19.09.2023

Sachlicher Teilflächennutzungsplan „Windenergie“**Abwägungs- und Beschlussvorlage zur Fassung vom 03.04.2023****Frühzeitige Unterrichtung der Öffentlichkeit gem. § 3 Abs. 1 BauGB und der Behörden und sonstiger Träger öffentlicher Belange gem. § 4 Abs. 1 BauGB**

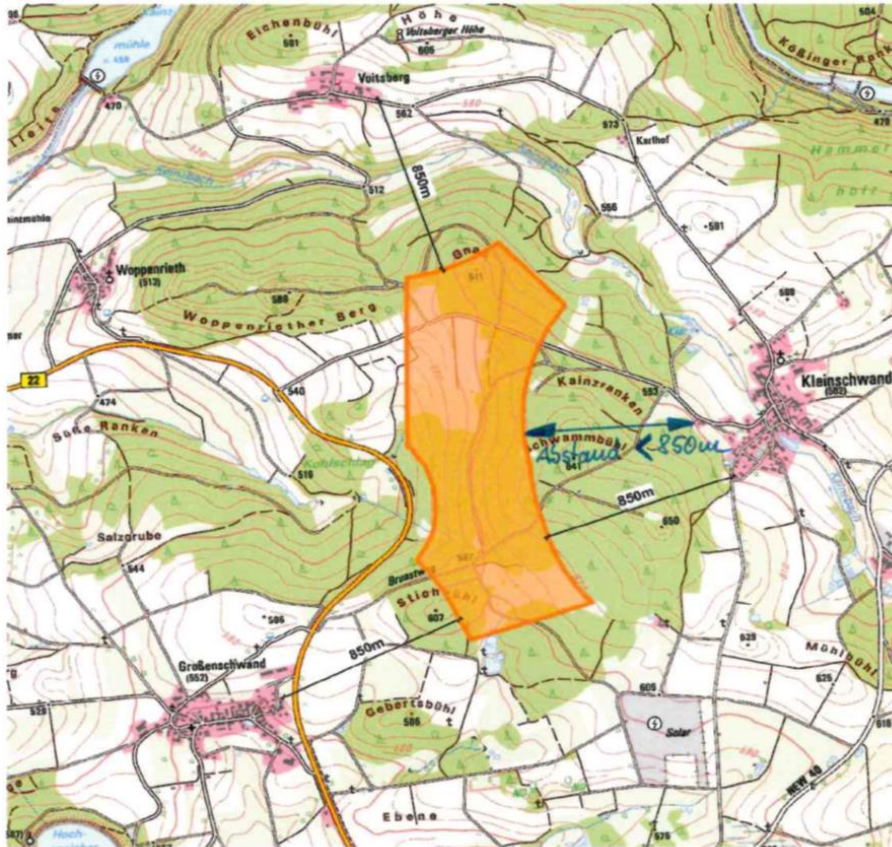
Im Falle Kleinschwand wird der o.g. Abstand von 850 m sogar unterschritten, siehe den nachfolgenden Handeintrag im Planauszug von Seite 9 der Begründung zum Vorentwurf vom 03.04.2023

Lageplanauszug Flurbereinigungen „Großenschwand / Kleinschwand“

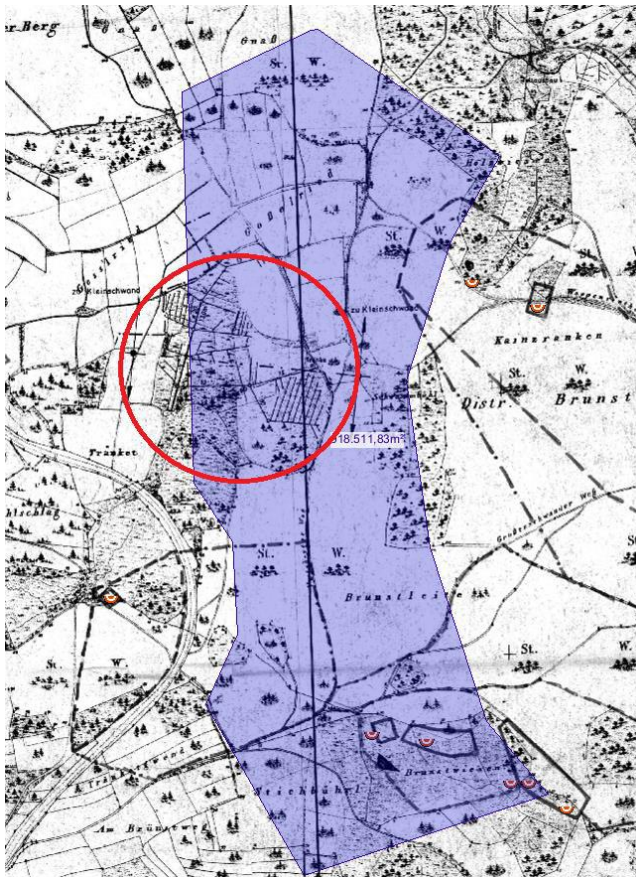
Entlang von namenlosen Gewässern ist ein mind. 15 m breiter Ufersaum vor baulicher Veränderung zu bewahren und als Bachau zu erhalten. Im Planungsgebiet sind keine festgesetzten, vorläufig gesicherten oder faktischen Überschwemmungsgebiete betroffen.

Die angesprochenen Belange sind allesamt im Zulassungsverfahren zu beachten. Eine Planänderung ist nicht erforderlich.
